平成31年1月21日公告

柴島浄水場次亜塩素酸ナトリウム注入設備改良工事
 設計図書の一部に誤りがありました。下記正誤表をご確認ください

正誤表

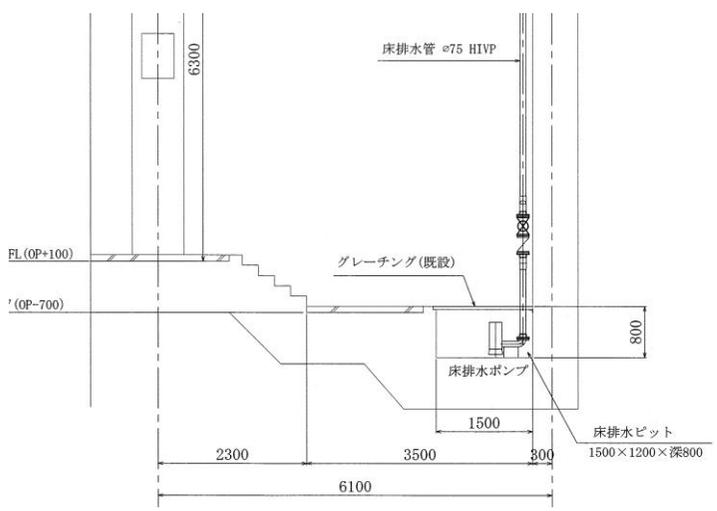
訂正箇所	誤	正																																				
<p>設計図面 M-10 次亜注入室 配置配管断面図(4) G-G断面図 注釈について</p>	 <p>床排水管 φ75 HIVP グレーチング (既設) 床排水ポンプ 床排水ピット 1500×1200×深800 2300 3500 300 6100 800 FL(OP+100) (OP-700)</p>	 <p>床排水管 φ75 HIVP グレーチング (既設) 床排水ポンプ (既設) 床排水ピット 1500×1200×深800 2300 3500 300 6100 800 ∇B1FL(OP+100) ∇(OP-700)</p>																																				
<p>設計図面 M-34 フローシート(1/2) (撤去) 機器表 台数について</p>	<table border="1" data-bbox="560 1037 1075 1404"> <tr> <td colspan="2" style="text-align: center;">④</td> </tr> <tr> <td colspan="2" style="text-align: center;">床排水ポンプ</td> </tr> <tr> <td colspan="2" style="text-align: center;">汚水用水中ポンプ</td> </tr> <tr> <td colspan="2" style="text-align: center;">100 ℓ/min×14m</td> </tr> <tr> <td colspan="2" style="text-align: center;">SUS304</td> </tr> <tr> <td colspan="2" style="text-align: center;">AC400V×1.5kW×60Hz</td> </tr> <tr> <td colspan="2" style="text-align: center;">50A</td> </tr> <tr> <td style="text-align: center;">2台</td> <td style="text-align: center;">2台</td> </tr> <tr> <td colspan="2" style="text-align: center;">(既設)</td> </tr> </table>	④		床排水ポンプ		汚水用水中ポンプ		100 ℓ/min×14m		SUS304		AC400V×1.5kW×60Hz		50A		2台	2台	(既設)		<table border="1" data-bbox="1411 1037 1926 1404"> <tr> <td colspan="2" style="text-align: center;">④</td> </tr> <tr> <td colspan="2" style="text-align: center;">床排水ポンプ</td> </tr> <tr> <td colspan="2" style="text-align: center;">汚水用水中ポンプ</td> </tr> <tr> <td colspan="2" style="text-align: center;">100 ℓ/min×14m</td> </tr> <tr> <td colspan="2" style="text-align: center;">SUS304</td> </tr> <tr> <td colspan="2" style="text-align: center;">AC400V×1.5kW×60Hz</td> </tr> <tr> <td colspan="2" style="text-align: center;">50A</td> </tr> <tr> <td style="text-align: center;">2台</td> <td style="text-align: center;">-</td> </tr> <tr> <td colspan="2" style="text-align: center;">(既設)</td> </tr> </table>	④		床排水ポンプ		汚水用水中ポンプ		100 ℓ/min×14m		SUS304		AC400V×1.5kW×60Hz		50A		2台	-	(既設)

④																																						
床排水ポンプ																																						
汚水用水中ポンプ																																						
100 ℓ/min×14m																																						
SUS304																																						
AC400V×1.5kW×60Hz																																						
50A																																						
2台	2台																																					
(既設)																																						
④																																						
床排水ポンプ																																						
汚水用水中ポンプ																																						
100 ℓ/min×14m																																						
SUS304																																						
AC400V×1.5kW×60Hz																																						
50A																																						
2台	-																																					
(既設)

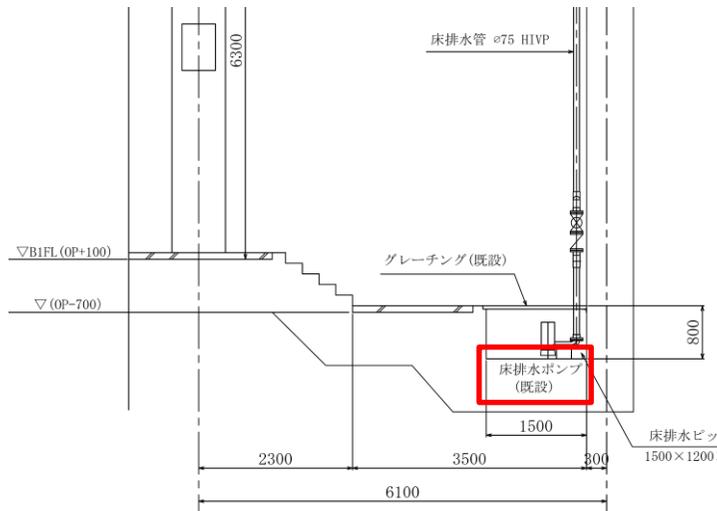
訂正箇所	誤	正
<p>設計図面 M-38 次亜塩貯蔵槽室 B1F下部平面図(撤去) 注釈について</p>
